BESCHLUSSVORLAGE

Bebauungsplan Nr. 20 g "Strandweg" - Teilbereich Treppenviertel, Nord hier: Satzungsbeschluss

Bebauungsplan Nr. 20g "Strandweg" Teilbereich Treppenviertel, Nord

Gegenüberstellung der B-Pläne Nr. 15 (oben) und Nr. 20g (unten) im gegebenen Geländeniveau. (OK = Oberkante Gebäude [m] über NHN = Normalhöhennull.)

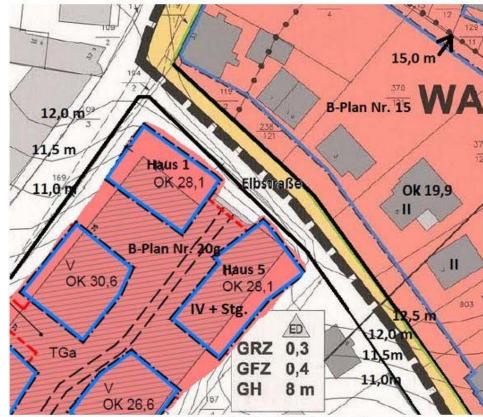
Die Angabe OK 19,9 über NHN ist nicht wie hier in der Tabelle suggeriert im B-Plan Nr. 15 festgesetzt und die Ableitung dieser Höhenangabe für das betreffende Grundstück kann auch nicht nachvollzogen werden.
